**Avis délibéré
de la Mission régionale d'autorité environnementale
Provence-Alpes-Côte d'Azur**

**sur le projet de création d'un parc photovoltaïque au lieu-dit le
Deffend sur la commune de Lamanon (13) - défrichage et
permis de construire**

**N° MRAe
2021APPACA55/2941-2942**

Figure 3: Localisation du site du projet (en pointillés) au sein du domaine vital de l'Aigle de Bonelli (en violet). Source : étude d'impact.

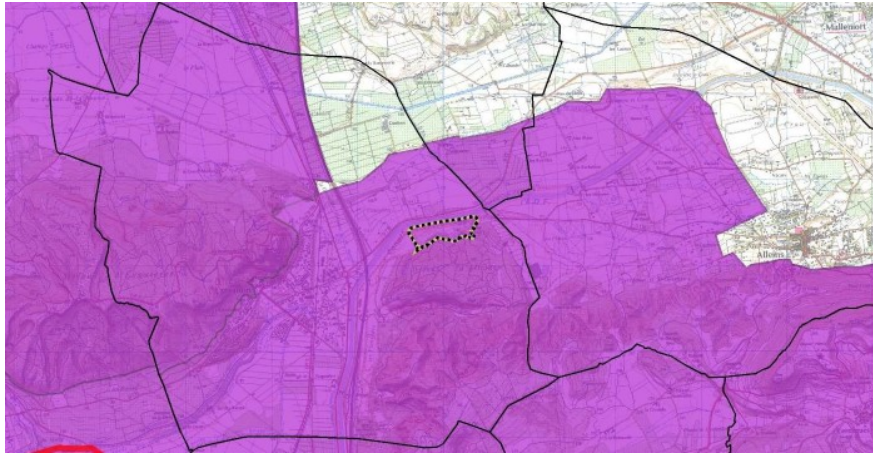
Le dossier indique : « la présence de l'Aigle de Bonelli n'a pas été avérée dans la zone d'étude durant les trois journées d'inventaires [...] ; la présence de l'espèce est irrégulière et ponctuelle au sein de ce domaine vital, qui peut être considéré comme site vacant¹⁵, en raison d'une compétition interspécifique avec un couple d'Aigle royal rendant l'implantation durable de l'espèce difficile¹⁶ [...] ; bien que la zone d'étude soit composée de milieux ouverts favorables aux recherches alimentaires de l'espèce, le fort dérangement induit par les activités cynégétiques pratiquées quotidiennement [...] sont défavorables à sa présence dans la zone d'étude ». Il conclut : « compte tenu que l'espèce n'a pas été avérée lors des différentes prospections, elle est considérée ici comme absente. L'espèce ne sera donc pas analysée en détail par la suite ».

Or, l'Aigle de Bonelli est une « espèce [...] encore aujourd'hui classée « en danger » selon la liste rouge nationale de l'UICN¹⁷ et son état de conservation très précaire en fait l'un des rapaces les plus menacés de France¹⁸ ». Comme le précise le volet naturel (p.36), « l'enjeu [du PNA : plan national d'actions] est de consolider la population actuelle française d'Aigle de Bonelli et d'assurer sa pérennité. Les efforts du PNA seront orientés sur la réduction des menaces et la préservation des habitats avec un effort particulier dans les sites vacants, seuls espaces à même de permettre un développement futur de la population d'Aigle de Bonelli ». C'est pourquoi, il est nécessaire d'inclure¹⁹ cette « espèce prioritaire » à « très fort »²⁰ enjeu local de conservation dans le cadre de l'état initial écologique.

La MRAe recommande d'inclure l'Aigle de Bonelli et l'Aigle royal, espèces protégées à très fort enjeu local de conservation, dans l'analyse de l'état initial écologique.

De surcroît, le dossier n'évalue pas de manière précise en les cartographiant les incidences brutes que le projet est susceptible d'avoir sur le domaine vital de l'Aigle de Bonelli et la zone de chasse de l'Aigle royal, résultant du cumul des effets avec les autres projets réalisés, approuvés ou ayant fait l'objet d'une étude ou d'une évaluation d'incidence environnementale (cf. [article R122-5 II 5° du code de l'environnement](#)).

La MRAe recommande d'évaluer (carte à l'appui) les incidences brutes que le projet est susceptible d'avoir sur le domaine vital de l'Aigle de Bonelli et la zone de chasse de l'Aigle royal, résultant du cumul des effets avec les autres projets réalisés, approuvés ou ayant fait l'objet d'une étude ou d'une évaluation d'incidence environnementale, et de proposer des mesures si nécessaire.
